名称	(形 Q890A100)RA890更新用ベースユニット製品仕様書	SPEC		ページ	5/7
		番号	AD17796	改番	02

図記号	尺度SCALE	記入のない公差TOL. UNLESS NOTED
	1/10

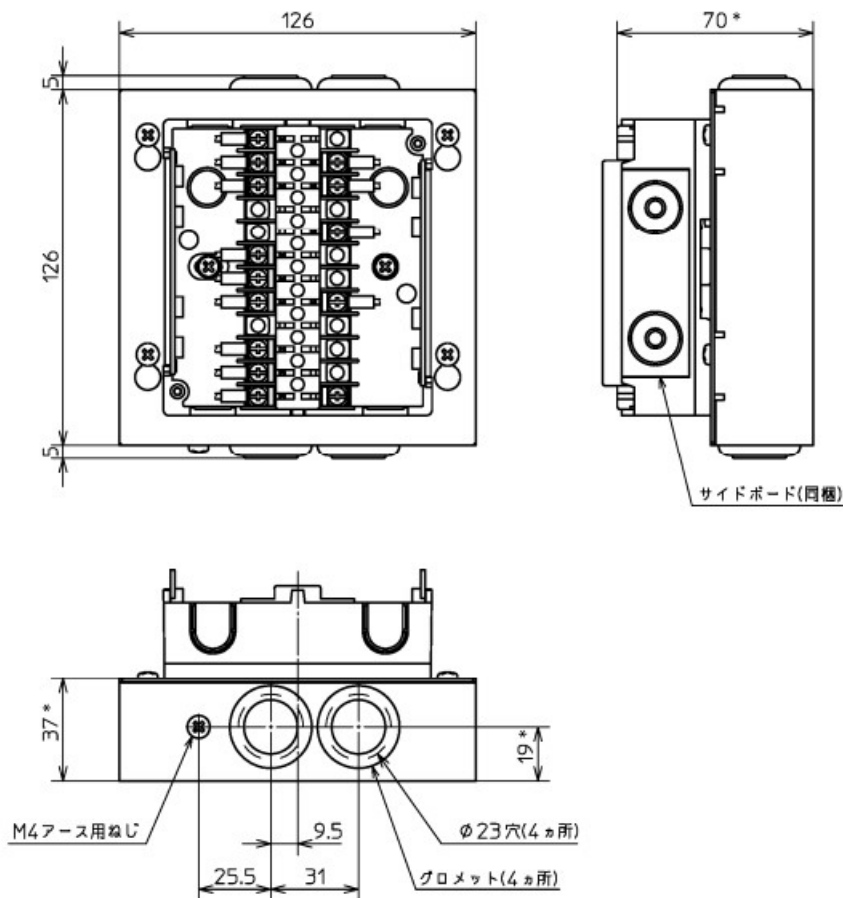
*部の寸法はD/C1828 から変更されています (78 → 70、45 → 37、23 → 19)
